Prefeitura Municipal de Juara
Secretaria Municipal da Cidade

Ofício nº 317/SMC/2025

Assunto: Resposta ao Ofício 198/ENG/2025

Venho por meio deste primeiramente cumprimenta-lo e na oportunidade apresentar as patologias descritas no Ofício nº 314/SMC/2025, conforme solicitado.

Foto 01

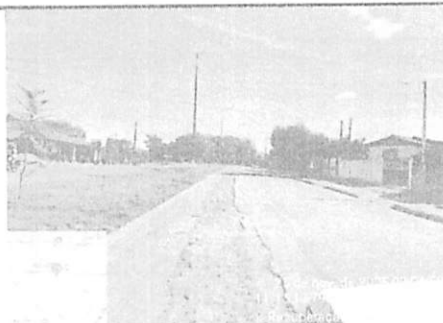
Nas fotos de 01 a 04 pode ser verificado que o material utilizado para a recomposição das valetas (solo e cascalho) não apresentam umidade adequada para obter uma compactação desejada para pavimentação e/ou recuperação asfáltica, apresentando assim, no futuro próximo, patologias na faixa recuperada como surgimento de afundamentos, buracos, trincas, ondulações e outros. O aterro das valas deverá ser executado em camadas de 20cm de espessuras e compactadas com sapo pneumático. Já a camada do revestimento deverá ser compactado com rolo liso.

Foto 18

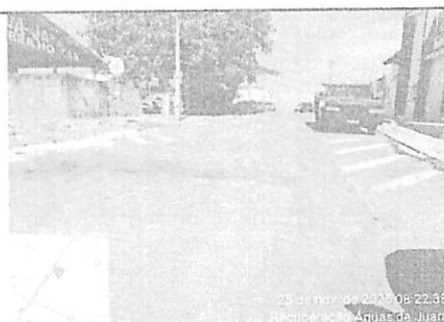
Nas fotos 18 a 25 ilustram as patologias surgidas nos serviços recentemente executados. Surgimento de afundamentos, buracos e desgastes nas vias do centro da cidade, ocasionando transtornos, prejudicando o tráfego de veículos e pedestres.
